# PARECERES EMITIDOS ENTIDADES

**Assunto: Parecer da Direção-Geral do Território sobre os documentos disponibilizados na PCGT associados à Avaliação Ambiental Estratégica (AAE) e a Proposta de Programa Setorial das Zonas de Aceleração de Energias Renováveis**

**Avaliação  
Ambiental  
Estratégica e  
Programa  
Setorial das  
Zonas de  
Aceleração  
da  
Implantação  
de Energias  
Renováveis  
Apreciação  
da Proposta  
de Programa  
e Relatório  
Ambiental.**

| vossa<br>referência<br><i>your reference</i> | nossa referência<br><i>our reference</i>  | nosso processo<br><i>our process</i> | Data<br><i>Date</i> |
|--|---|--------------------------------------|---------------------|
| <b>Assunto</b><br><i>subject</i>             | PCGT - ID 1355 - Programa Setorial das Zonas de Aceleração da Implantação de Energias Renováveis (PSZAER)<br>Emissão de parecer sobre documentos enviados pela PCGT em 5/5/2026 (Relatório Ambiental e Proposta de Programa) e em 14/5/2026 (shapefiles ZAER-solar e ZAER-eólica) |                                      |                     |

Fig. 01 - Como situação mais crítica identificou-se as ZAER propostas no concelho de Silves (a noroeste de S. Bartolomeu de Messines, parcialmente entre o IC1 e a autoestrada A2) entre a ZEC Monchique e ZEC Caldeirão (desenvolver), com dados de quercíneas e avifauna.

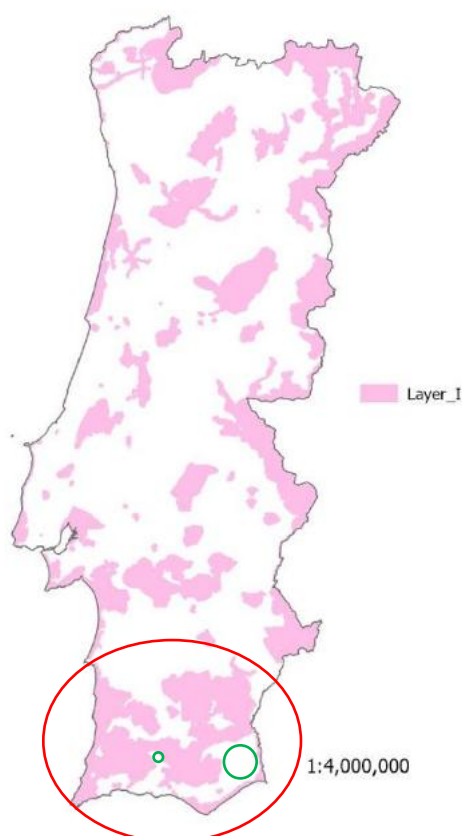
No que respeita a esta camada 1 embora os polígonos delimitados no concelho de Silves não afetem ZEC/ZPE, estão entre essas duas ZEC, admitindo-se que possam interferir nos processos de interação ecológicas das duas áreas classificadas e de criação de um eventual efeito barreira, em especial no que respeita à interrupção de um dos corredores do PROF-Algarve, que deverá ser reponderado na versão final de programa, bem como o consequente reequacionamento/redelimitação destas áreas ZAER no município de Silves.

Fig. 02 – ZAER fotovoltaico na proximidade de Sarnim (áreas rosa e laranja), de acordo com os dados vetoriais fornecidos para análise.

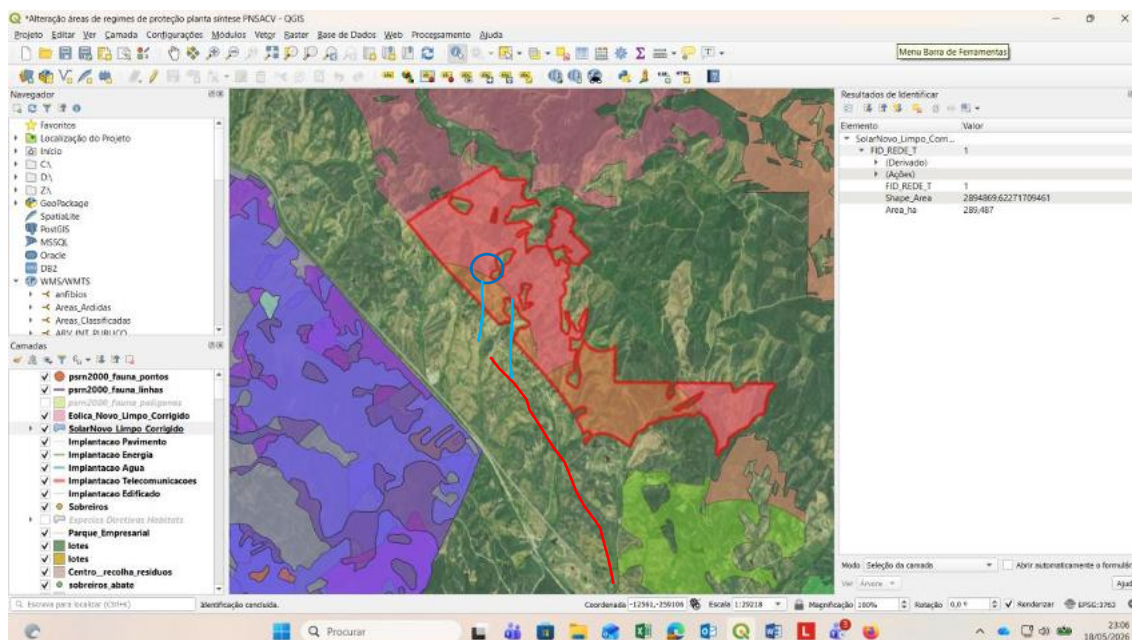
Esta área é caracterizada por um mosaico de espaços naturais associados a linhas de água, explorações agrícolas e florestais, algumas áreas de edificação isolada e dispersa, numa faixa (orientada grosso modo sudeste-noroeste) entre o IC1 e a auto-estrada A2.

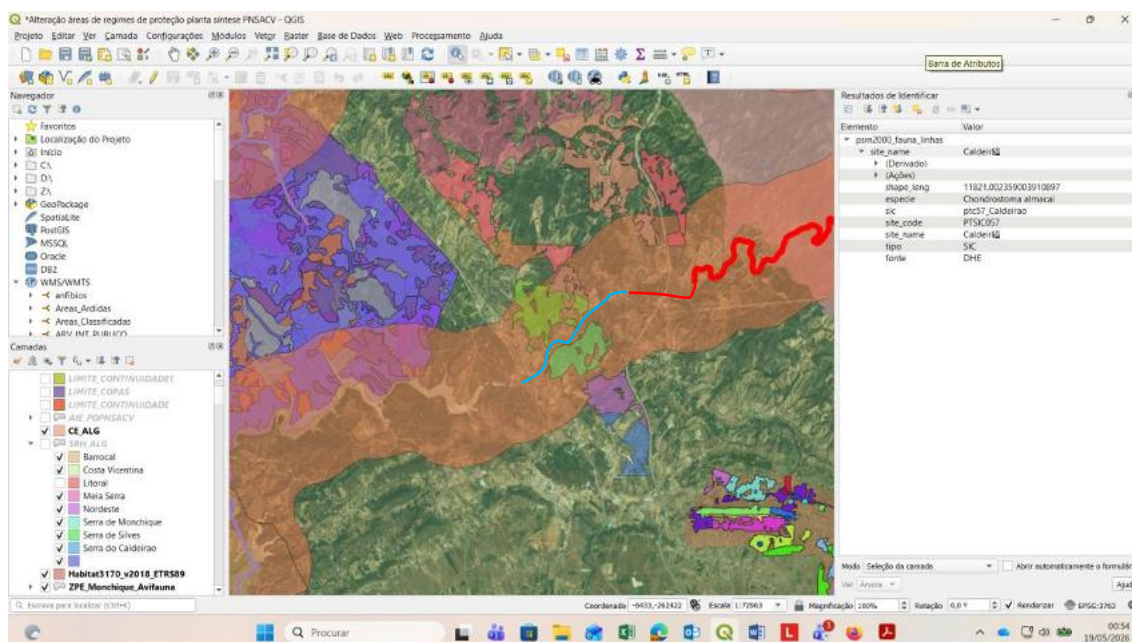
Fig. 04 – Concretizando, as áreas de maior valia de valores naturais, associadas à conectividade entre ZEC Monchique e ZEC – Caldeirão correspondente ao vale do Rio Arade e Corredor ecológico do PROF-Alg, são interrompidos pela proposta de ZAER fotovoltaica que procede à interrupção desse corredor ecológico, devendo tais ZAER ser objeto de reponderação/redesenho por forma a não comprometer essa conectividade ecológica.

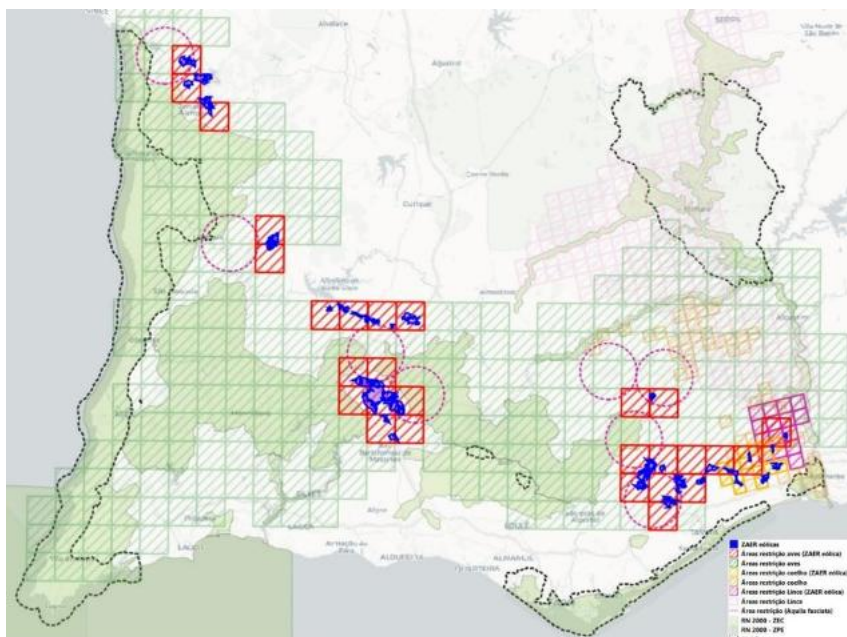
Apesar da metodologia para a definição das ZAER reconhecer explicitamente a relevância de corredores migratórios, incompatíveis com planeamento eólico acelerado, e o relatório de Ecologia citar expressamente essa obrigação, tal critério não se encontram adequadamente refletido na delimitação das ZAER eólicas na região.

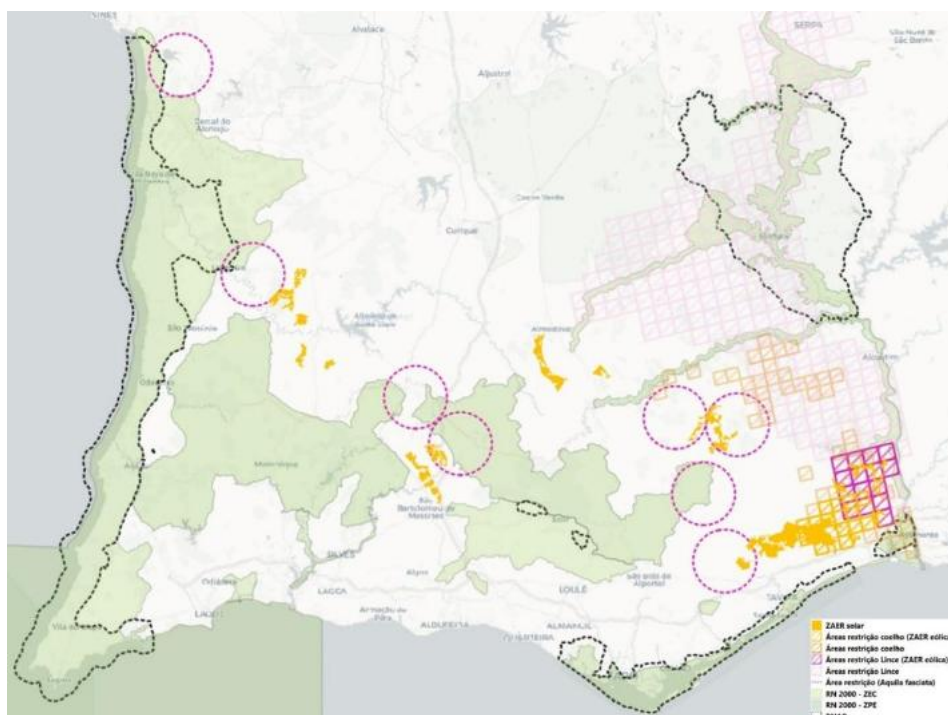
Figura 08. Sobreposição entre a proposta de ZAER solares no Algarve e os critérios ecológicos de exclusão considerados na presente apreciação, designadamente áreas de sensibilidade para águia-de-Bonelli (*Aquila fasciata*), áreas de reprodução/distribuição estável de lince-ibérico (*Lynx pardinus*) e áreas de densidade máxima de coelho-bravo. A cartografia evidencia áreas que não reúnem condições para integrar ZAER por coincidirem com valores ecológicos estruturantes.

Figura 10 - ZAER no Alandroal (a castanho Superfícies agroflorestais de azinheira e sobreiro; a amarelo Culturas temporárias de sequeiro e regadio e pastagens melhoradas)

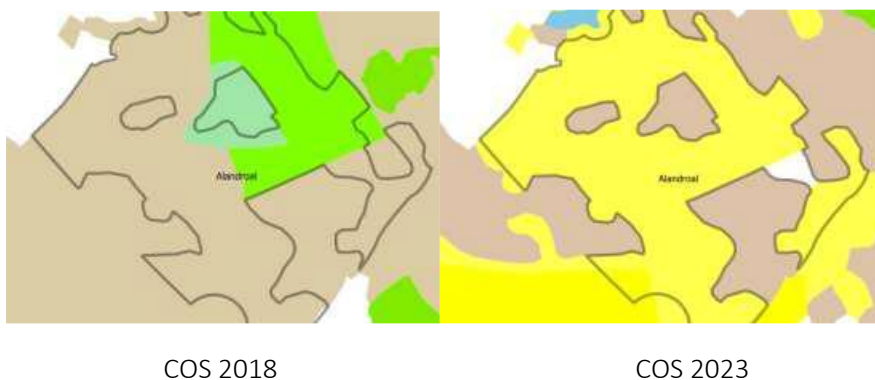
Isto traduz-se numa diferença muito grande em termos de classificação do potencial para a biodiversidade. Assim, se estas áreas permanecessem como SAF teriam valor 1 enquanto que, estando classificadas como Agricultura e Pastagens poderão ter valor 1 ou 2.

Verifica-se que não foi tomado em consideração o coberto florestal.

Figura 12 - Verificação direta da ocupação real do solo (ground truth).

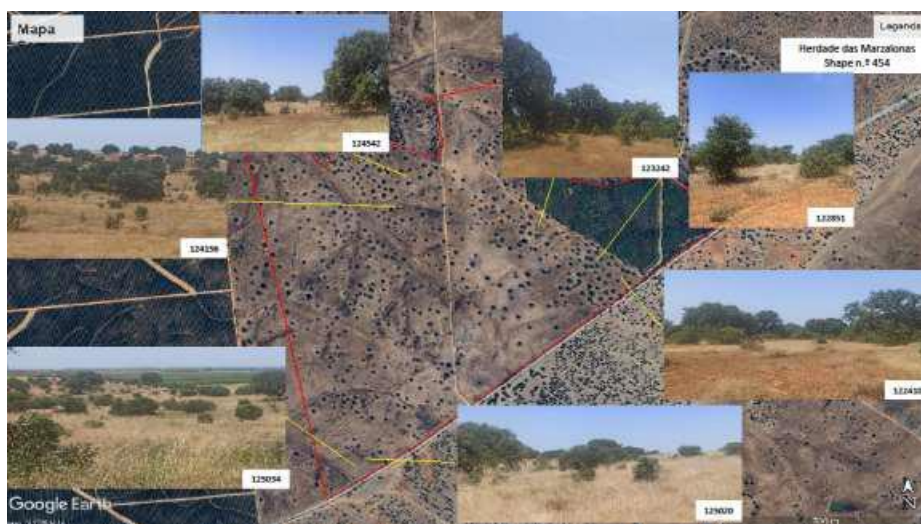
Também não foi tomado em consideração as áreas de povoamento percorridas por incêndio às quais se aplica o estabelecido na alínea a) do artigo 4º do Decreto-lei nº 169/2001 de 21 de maio, na sua redação atual.

Figura 14 - Proposta de Programa Setorial para as Zonas de Aceleração das Energias Renováveis (PSZAER) – para energia solar fotovoltaica e eólica - Enquadramento na Rede Primária FGC - RALVT

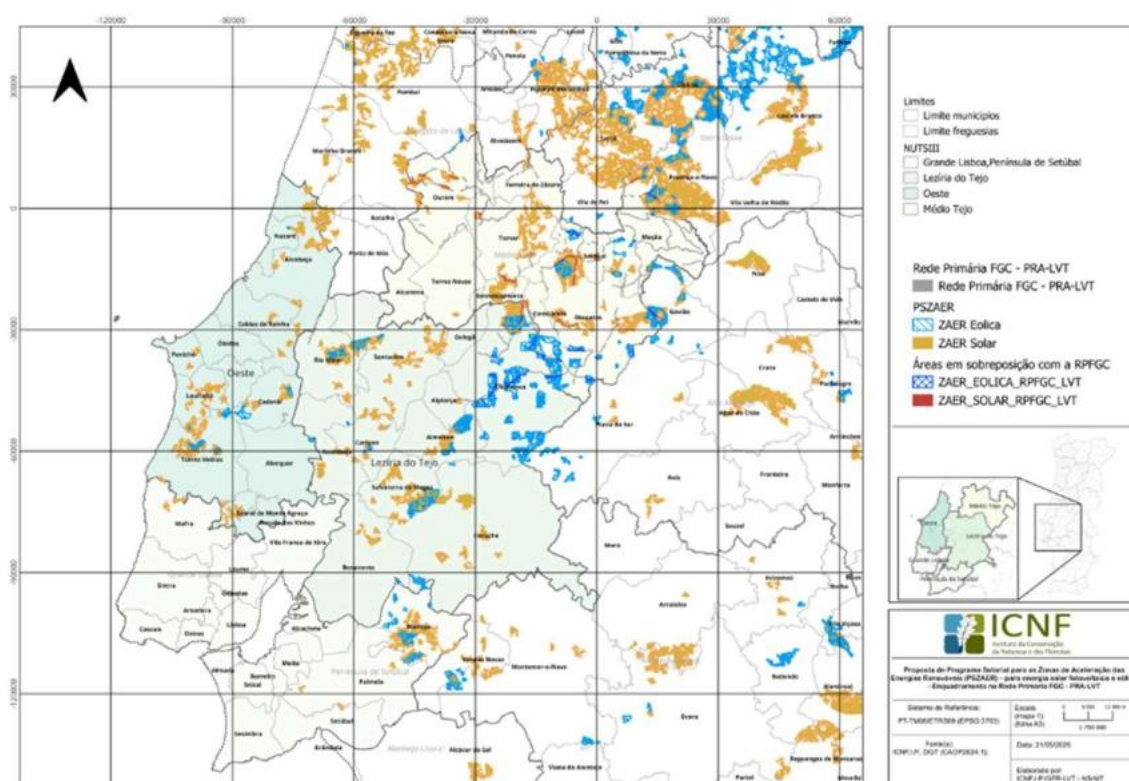
Com base na informação geográfica disponibilizada, foi efetuada a análise da sobreposição entre as áreas com potencial ZAER e a Rede Primária de Faixas de Gestão de Combustível (RPFGC) aprovada no âmbito do PRA-LVT (figura 14).

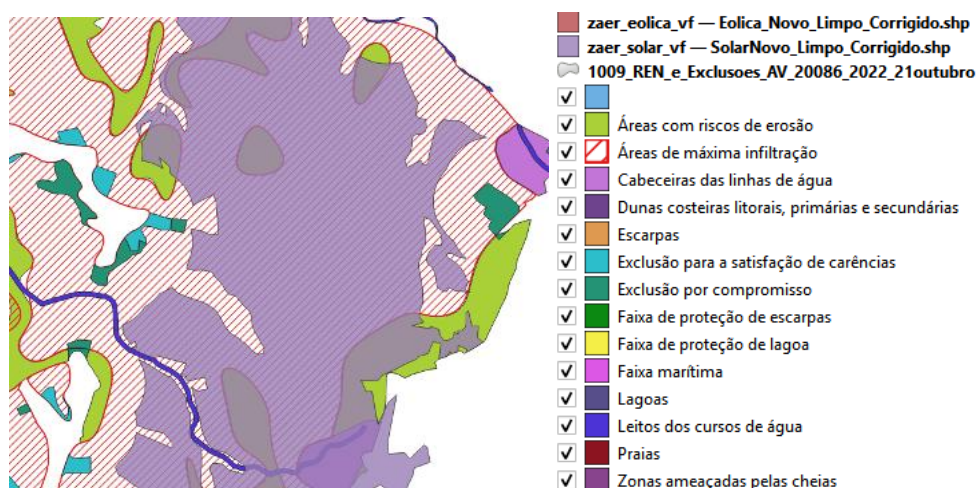
Atendendo às *shapefiles* disponibilizadas (maio de 2025) verifica-se que existem interferências com áreas designadas como excluídas e sobreposições com as Áreas de Risco Potencial Significativo de Inundações (ARPSI), perímetros de proteção a captações de água para consumo humano (e com a própria captação), zonas reservadas e zonas de proteção de albufeiras e o Domínio hídrico, conforme exemplificado nas figuras seguintes, situação que deverá ser retificada.

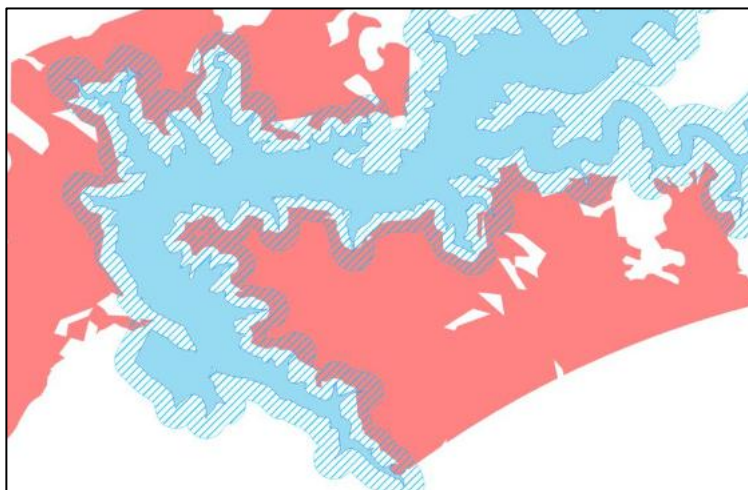
Outro exemplo, meramente indicativo, ocorre no concelho de Leiria onde é possível verificar a interseção de zonas de aceleração com áreas de máxima infiltração e leitos e cursos de água (p.e.).

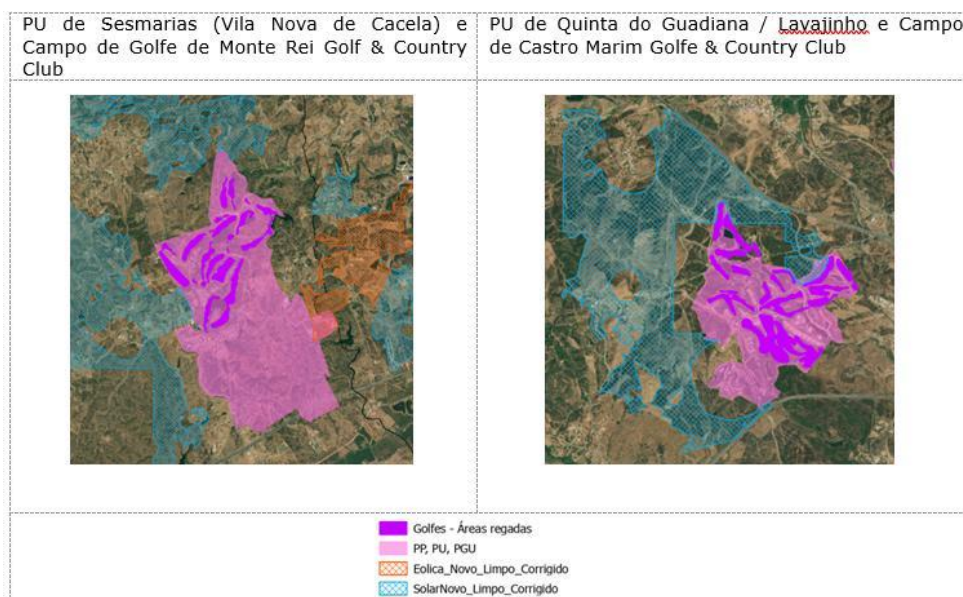
- Não obstante as câmaras municipais assegurarem, no âmbito do licenciamento simplificado proposto, a verificação da conformidade territorial, garantindo que a instalação de centrais solares ou eólicas não colide com as regras de uso do solo que foram definidas através dos PDM, PU ou PP em vigor, entende-se que o mapeamento das ZAER deveria eliminar situações suscetíveis de conflitos.

Apresentam-se, nas imagens seguintes e a título de exemplo, dois PU de natureza turística (com campo de golfe) cuja paisagem da envolvente foi assumida como um elemento diferenciador. Trata-se de empreendimentos de referência nestes dois concelhos (em territórios de baixa densidade), com contribuição relevante em termos económicos, cuja proximidade das ZAER colocará em causa os objetivos que estiveram na base da elaboração dos respetivos planos;

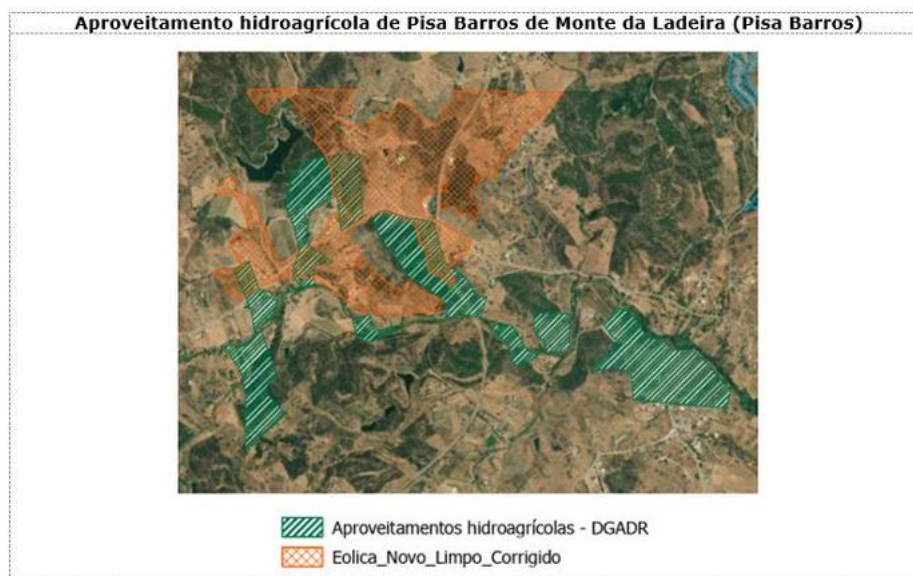
- Regista-se também a sobreposição de ZAER com o aproveitamento hidroagrícola de Monte da Ladeira (Pisa Barros) localizado no Sotavento Algarvio (freguesia e concelho de Castro Marim), cuja gestão está a cargo da Associação de Regantes do Sotavento Algarvio. Sem prejuízo de consulta da

entidade com competência nesta matéria (Direção-geral de Agricultura e Desenvolvimento Rural - DGADR), esta situação afigura-se potenciadora de conflito.

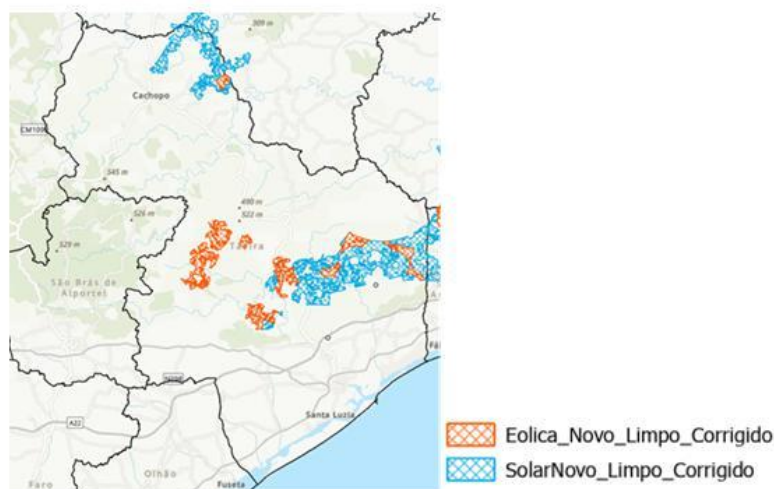
- A escala de implantação física de novas centrais eólicas e solares fotovoltaicas acentuará a alteração da morfologia do território, de forma muito impactante, resultando numa transformação estrutural e irreversível da paisagem que constitui um fator privilegiado para a atividade turística que caracteriza a região.

O reflexo desta preocupação é evidente, por exemplo, no concelho de Tavira. Este território é atravessado por uma mancha de ZAER praticamente contínua, afetando uma vasta área num concelho onde, atualmente, não se afigura existir qualquer investimento em energia solar ou eólica. A concretização desta mancha significará a rutura com o estado atual daquela paisagem, pelo que a consulta aos municípios é manifestamente imprescindível;

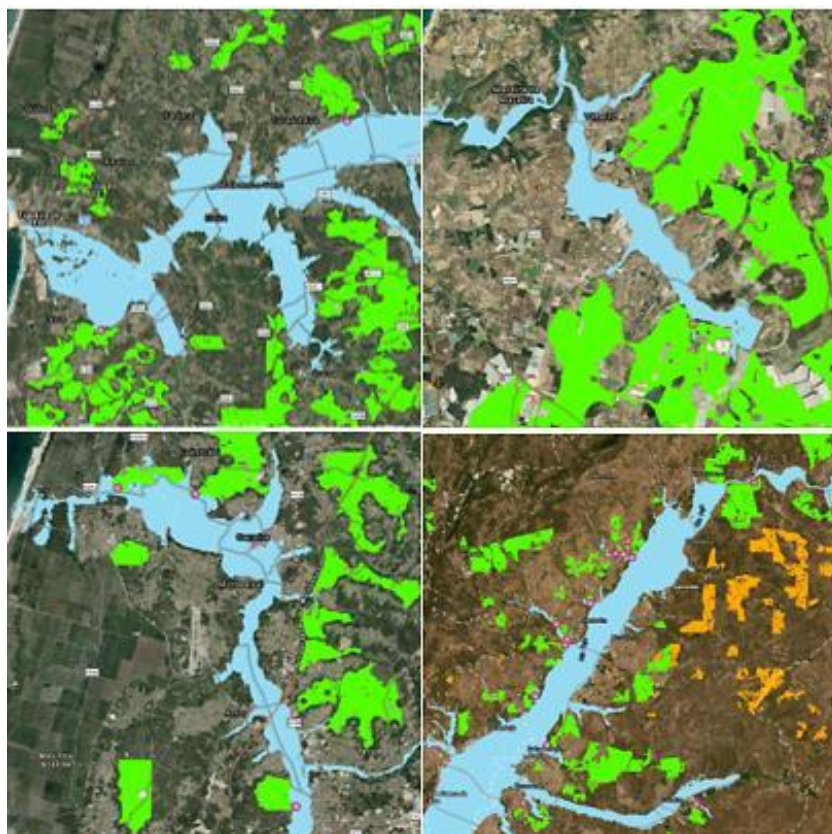
- Solar PV na margem do rio Cávado

Figura 7 - Sobreposição das Zonas de Aceleração de Energias Renováveis – solar e eólica - com os estabelecimentos abrangidos pelo RJPAG

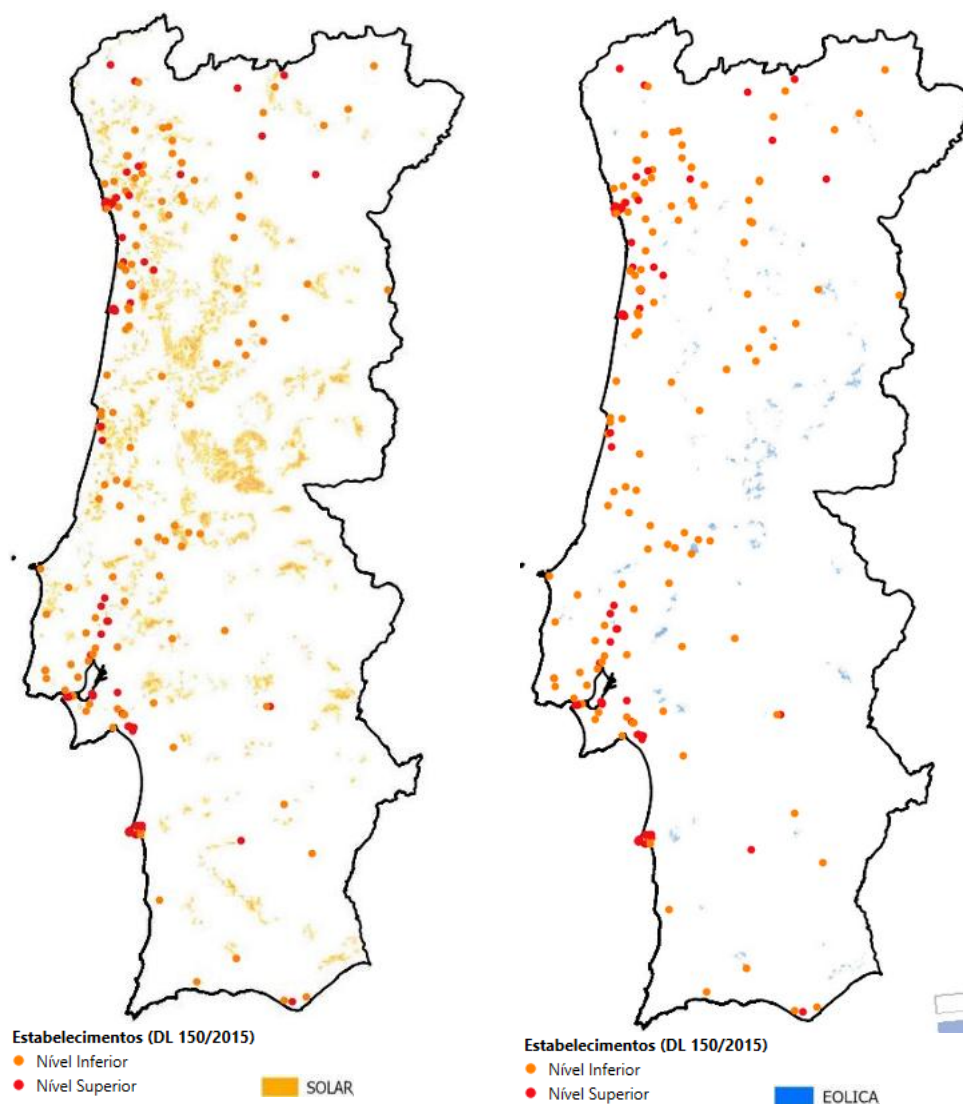
Esta abordagem contribui ainda para acomodar expansões futuras sem degradação dos níveis de segurança, devendo articular-se com os instrumentos de gestão territorial, planos de emergência e normas técnicas aplicáveis.

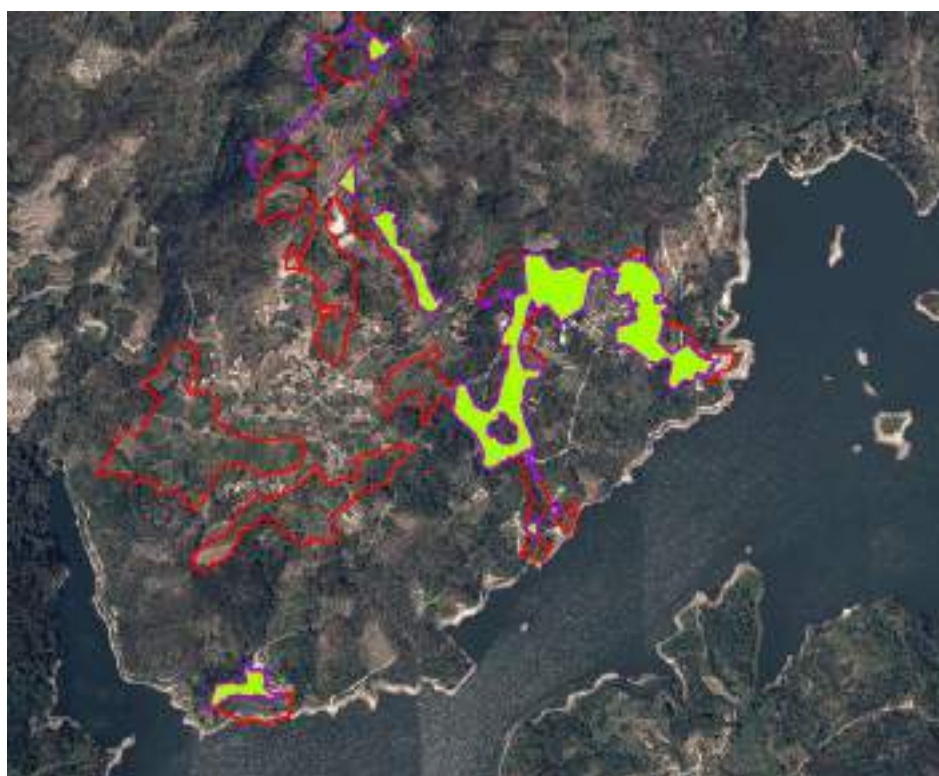
4 º No Concelho de Tondela no Regadio Aldeia Vilar, a ZAER interfere em **18502 m<sup>2</sup>** com o AH.
